改善箇所説明図

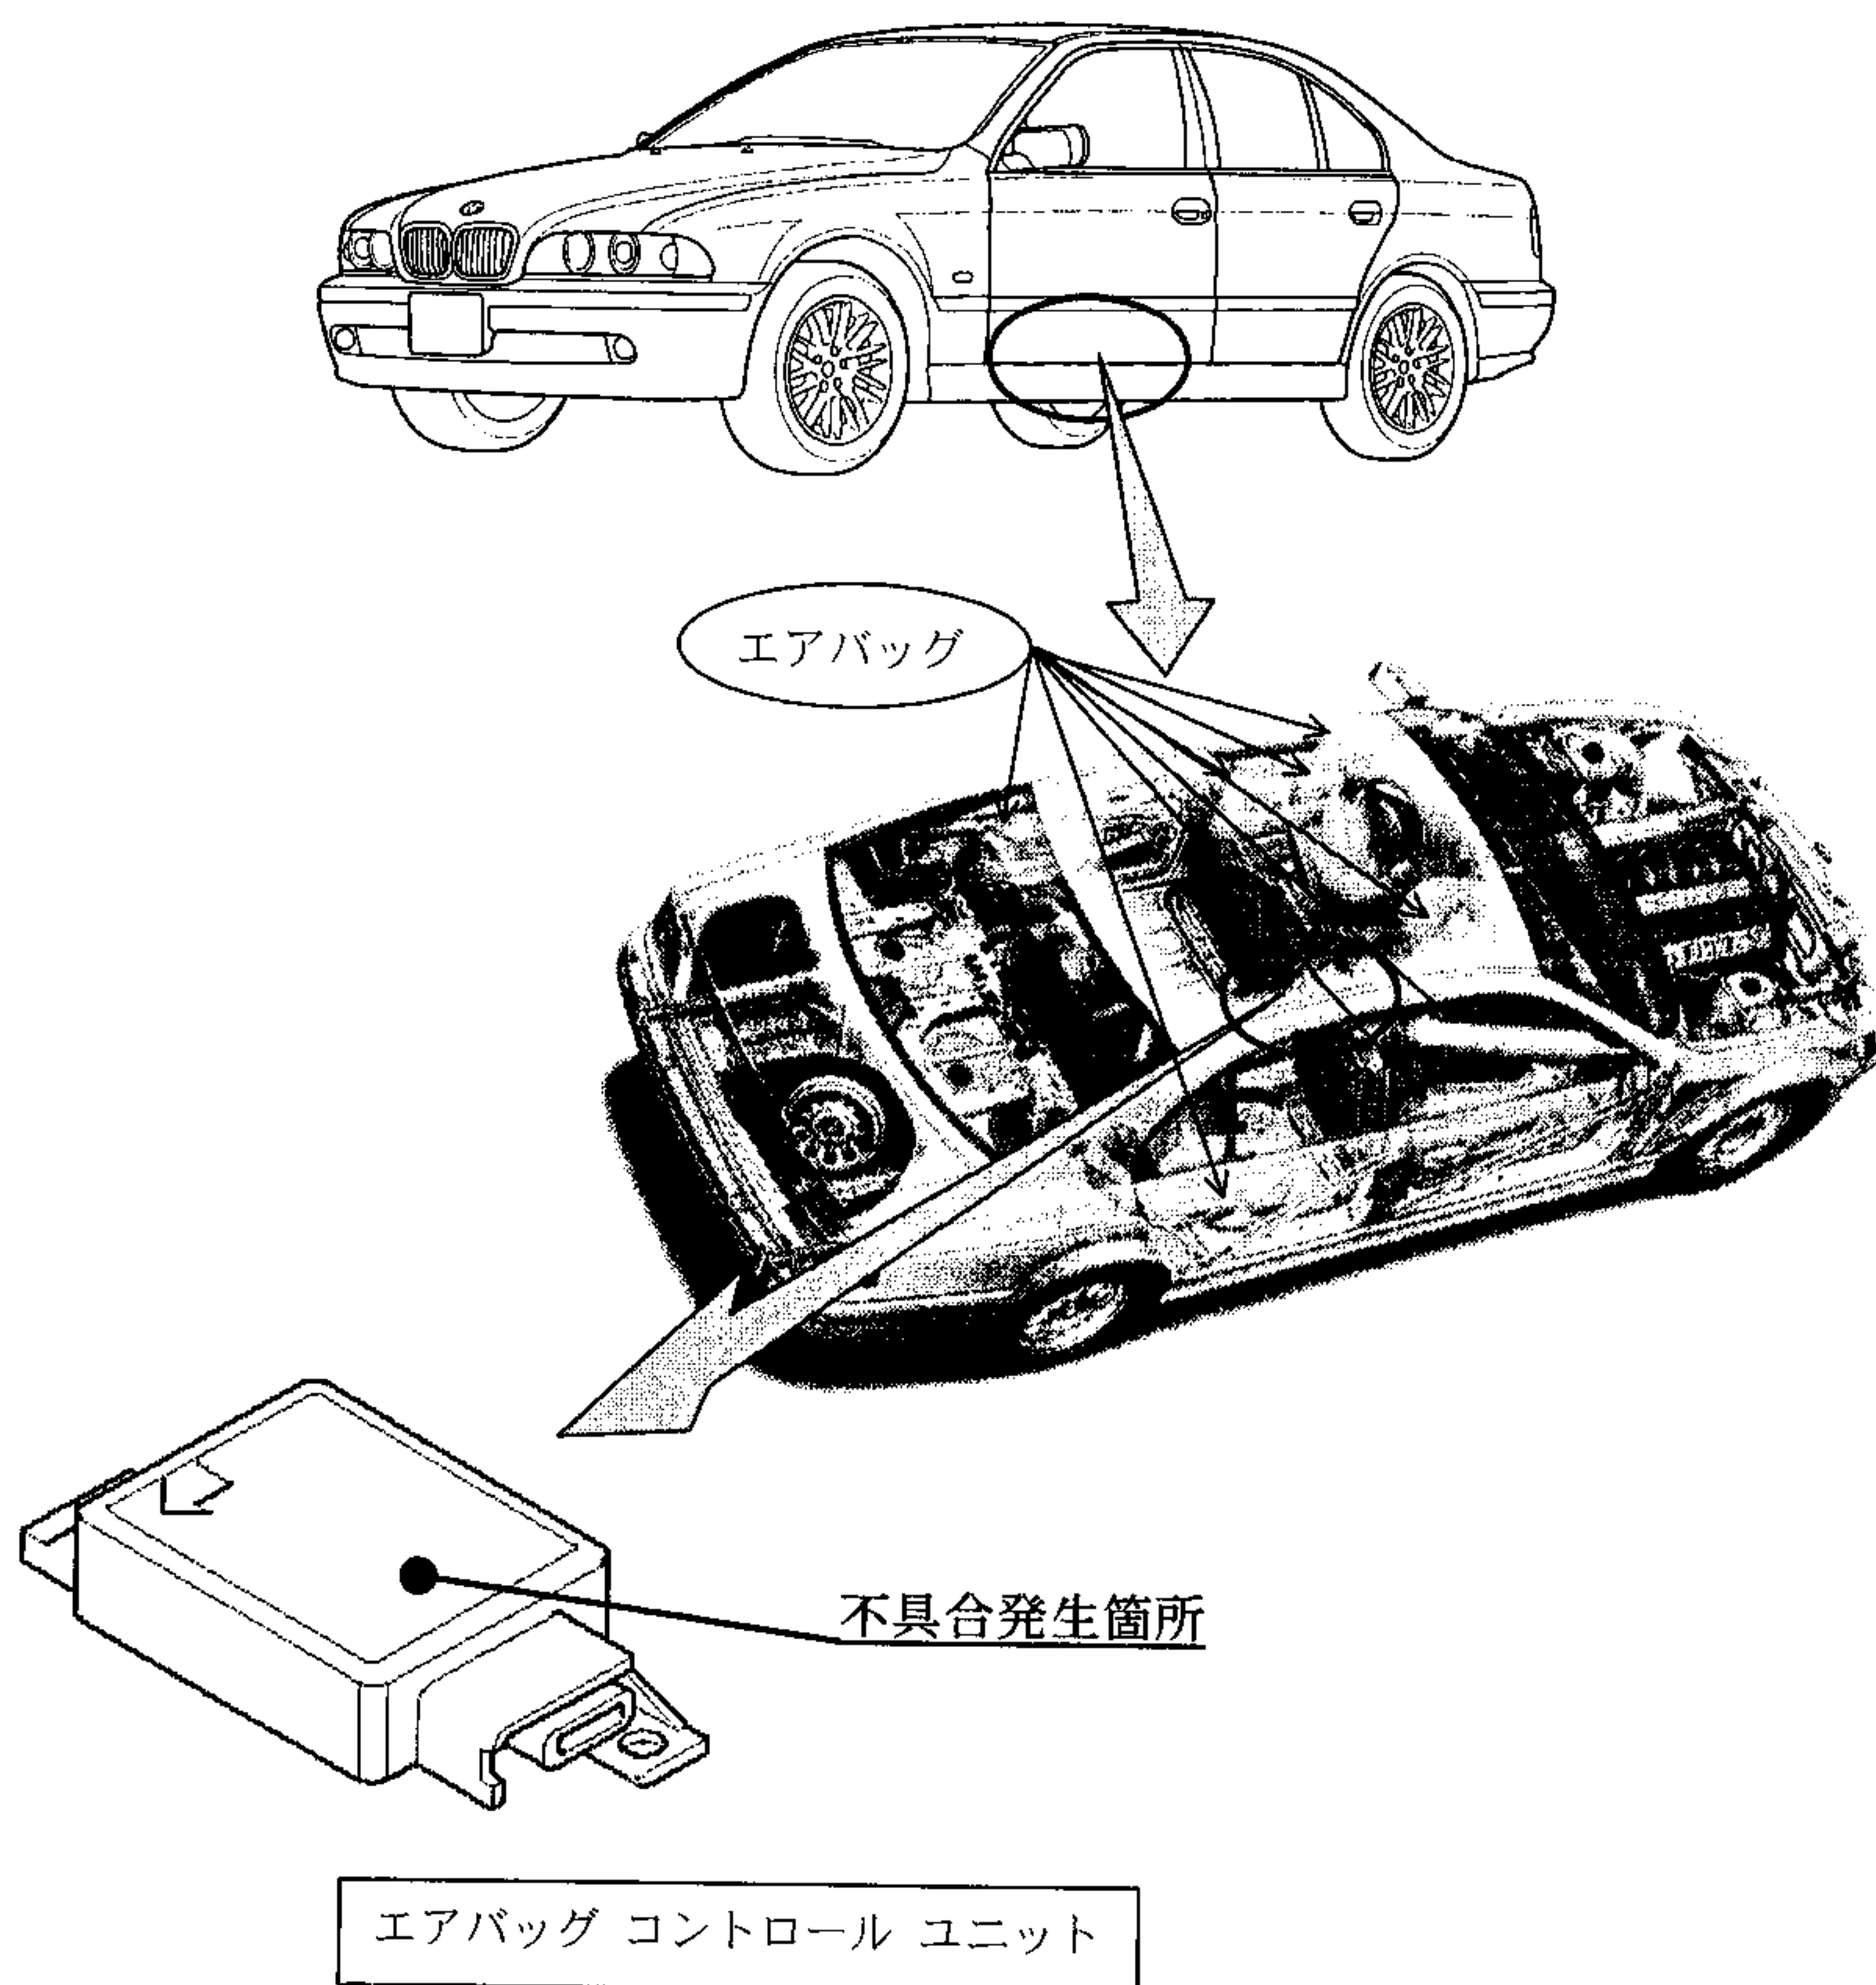
不具合の内容

エアバッグ コントロール ユニット内部の演算素子(マイクロプロセッサ)が不適切なため、当該ユニットの自己診断時、誤信号を発信することがある。そのため、イグニッション スイッチを操作した際、エアバッグが展開するおそれがある。

改善措置の内容

- ・全車両、エアバッグ コントロール ユニットの良品と交換する。

注： は交換部品を示す。
